**Leidschendam-
Voorburg**

REACTIEVERSLAG HERINRICHTING DOCTOR VAN NOORTSTRAAT

Leidschendam, 28 februari 2022

33

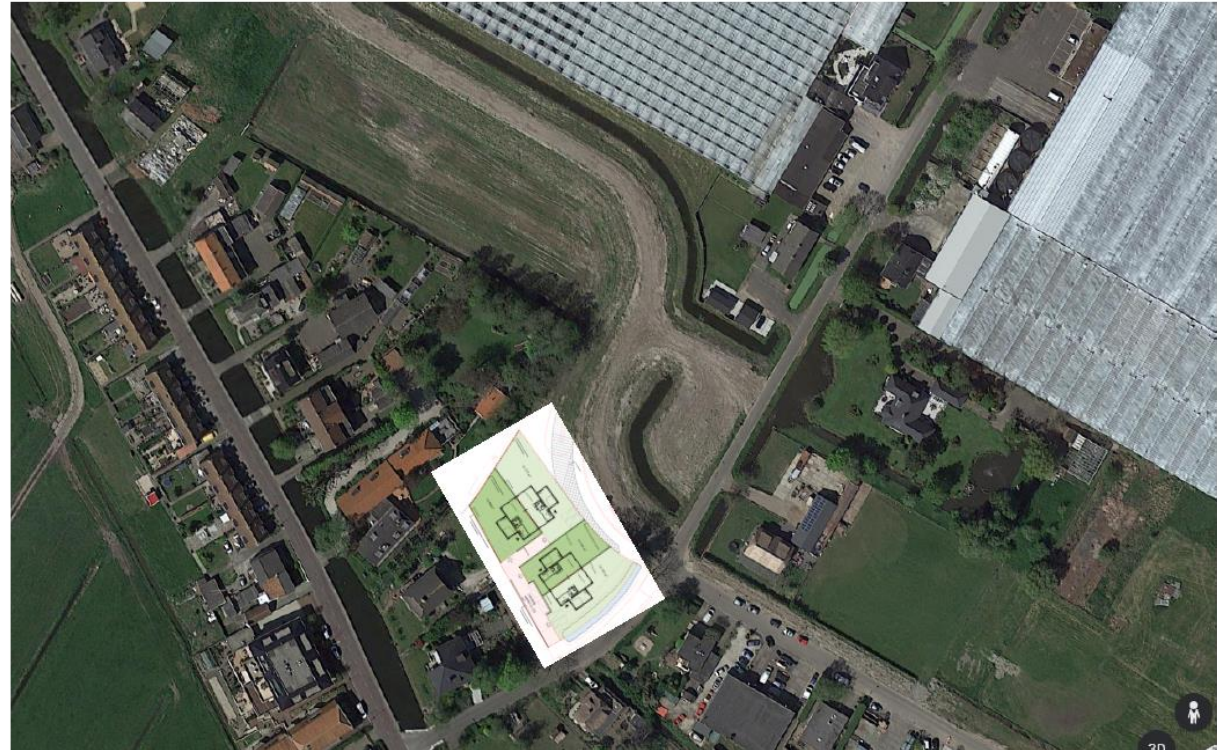
Wij worden in de loop van dit jaar bewoner van het nieuwbouwproject "de vier van Stompwijk". Bij toeval kregen wij deze plannen onder ogen, wat voor ons echt een complete verrassing was. Ons is altijd verteld dat de huidige verbinding tussen de Veenpolderweg en de Huysitterweg afgesloten zou worden, conform optie 1 of 2 uit het filmpje. Wat opvalt is dat ons bouwplan ook niet verwerkt is in de tekeningen. Wij hebben deze woning juist gekocht met de gedachte van de doodlopende weg!

Verwezen wordt naar het antwoord op reactie 11.

Vanwege de reacties van meerdere toekomstige bewoners van dit woonproject is een afschrift van dit verslag ter informatie toegestuurd naar de betrokken architect en ontwikkelaar/aannemer.
